Perdix 2 et Petrel 3 de Shearwater

Notes de version du micro-logiciel

VERSION 91 01/06/2022

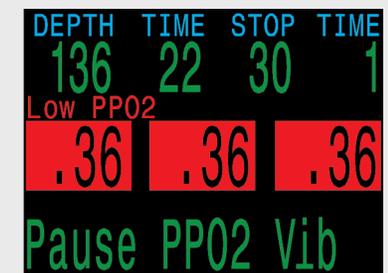
Ajout d'alarmes par vibration en continu en cas de PPO2 basse ou de PPO2 haute sur les modèles avec surveillance externe de la PPO2 (CCR).

Les niveaux de PPO2 étant des informations essentielles lors des plongées avec recycleur en circuit fermé, l'alarme de surveillance externe de la PPO2 continuera de vibrer toutes les 10 secondes, même après consultation du message, et ce jusqu'à la résolution du problème l'ayant déclenchée.

Vous pouvez utiliser l'option « Vib. PPO2 en pause » pour être utilisée pour mettre en pause les alarmes de PPO2 lorsqu'elles sont activées. Celles-ci seront alors désactivées pendant cinq (5) minutes. Pendant cette période, les autres avertissements seront toujours signalés par vibrations.

Lorsqu'une alarme PPO2 externe basse ou haute est activée, les vibrations se poursuivront même après la disparition du message d'avertissement.

Lorsque ces vibrations sont actives, l'option « Vib. PPO2 en pause » permet de les suspendre.

Les vibrations seront alors désactivées pendant 5 minutes.

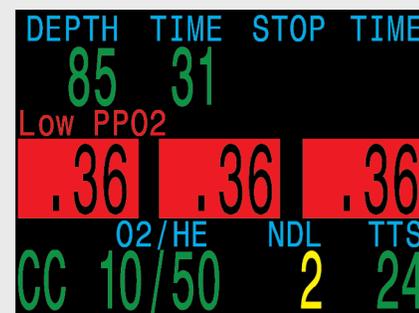
Prise en charge des modèles Petrel 3 avec écran AMOLED 2,6 pouces.

Par défaut, l'écran AMOLED est de couleur verte. Le blanc n'est pas disponible en tant qu'option de couleur principale.

L'AMOLED du Petrel 3 affiche des couleurs éclatantes et sa taille est plus grande (2,6 pouces).

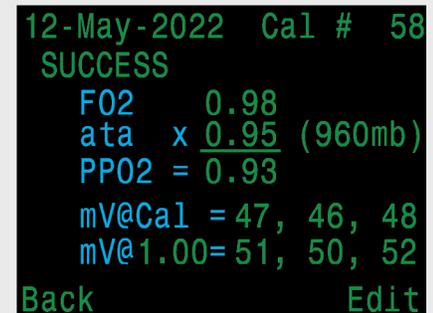
Affichage de l'historique des calibrations de la PPO2. Le navigateur intégré au carnet permet de voir la date, l'état, les niveaux de millivolts (mV) et les paramètres d'entrée de toutes les calibrations de la PPO2.

Notez que les niveaux de millivolts sont affichés dans le navigateur de l'historique comme ayant une PPO2 de 1,0 ATA. Cela permet de comparer des calibrations effectuées dans différentes conditions. Imaginons qu'une calibration est réalisée avec un gaz de calibration dont la FO2 est de 100 %, à une pression ambiante de 1,0 ATA (soit une PPO2 de 1,0 ATA), et donne un résultat de 50 mV. Le même capteur, s'il est calibré avec une FO2 de 100 % à une altitude correspondant à une pression ambiante de 0,90 ATA (soit une PPO2 de 0,90 ATA) donnerait un résultat de 45 mV. Dans le navigateur de l'historique, les deux calibrations affichent une valeur de 50 mV, pour permettre de comparer les statuts du capteur. Le nombre de millivolts exact correspondant à la calibration peut être consulté dans les détails de l'entrée.

Vous pouvez consulter l'historique de la calibration PPO2.

Les informations relatives à chaque calibration sont disponibles.

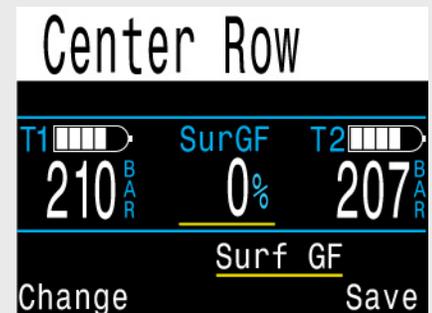
NOUVEAU Ajout de prévisualisations de la ligne du milieu en mode Tec pour faciliter la configuration de l’affichage.

En outre, des options supplémentaires sont disponibles en position centrale des modes Tec.

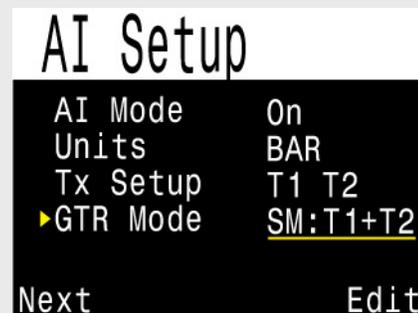
Il est désormais possible de renommer les bouteilles avec système de gestion de l'air (AI). Vous pouvez attribuer deux caractères à chaque bouteille.

Premier caractère : T, S, B, O, ou D

Deuxième caractère : 1,2, 3 ou 4

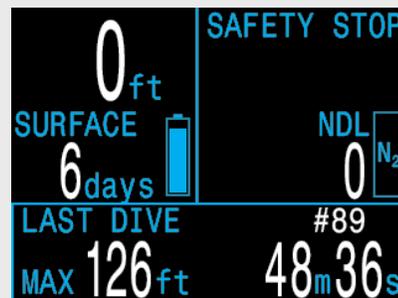
Ajout de fonctions « Alertes » configurables par l'utilisateur. Elles peuvent être programmées pour l'avertir lorsqu'une certaine limite est atteinte. De plus, l'affichage sur l'écran principal devient jaune une fois cette limite dépassée. Sur le Peregrine, l'avertissement s'accompagne de vibrations.

Le paramètre « Vibration » est seulement disponible sur le Peregrine. Les autres modèles disposent uniquement d'alertes visuelles.

Nouvelles options de décompression en mode OC Rec

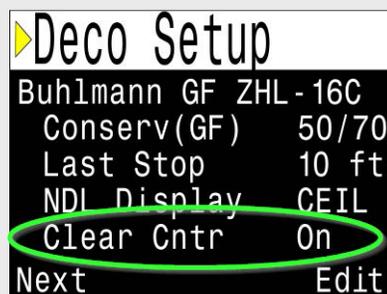
Disponible dans les modes OC Tec, CC/BO et OC Rec. Dans le mode OC Rec, l'utilisateur peut la substituer à l'affichage du palier de sécurité. Elle est optionnelle dans les modes Tec.

Lorsque la décompression est terminée, ce minuteur commence à compter en partant de zéro. Cela peut être utile pour compter la durée ajoutée au palier de décompression obligatoire. Lors de plongées sans décompression, le minuteur s'active à l'entrée dans la zone du palier de sécurité (c'est-à-dire entre 0 et 6 mètres, ou 20 pieds).

Le compteur de fin de déco « Clear Counter » commence une fois la décompression terminée

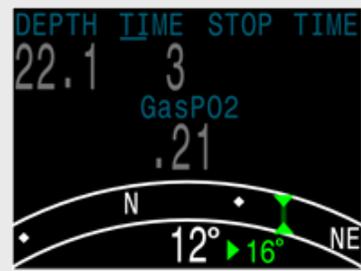
Le menu de marquage de cap de la boussole a été déplacé afin de réduire les sollicitations du bouton. De plus, la boussole peut désormais être affichée durant le marquage. Fonctionnement : lorsque vous affichez la boussole, une pression sur le bouton gauche fait apparaître un menu « Exit/Mark » (Sortie/Marquage). Pressez à droite pour effectuer une marque sur la boussole, à gauche pour quitter et revenir à l'écran principal. Il fallait auparavant naviguer jusqu'aux menus normaux pour effectuer un marquage de boussole.

La commande de marquage de cap requiert désormais moins de pressions de boutons

Le décalage entre le cap actuel et le cap défini est désormais indiqué (il est de 16° dans cet exemple)
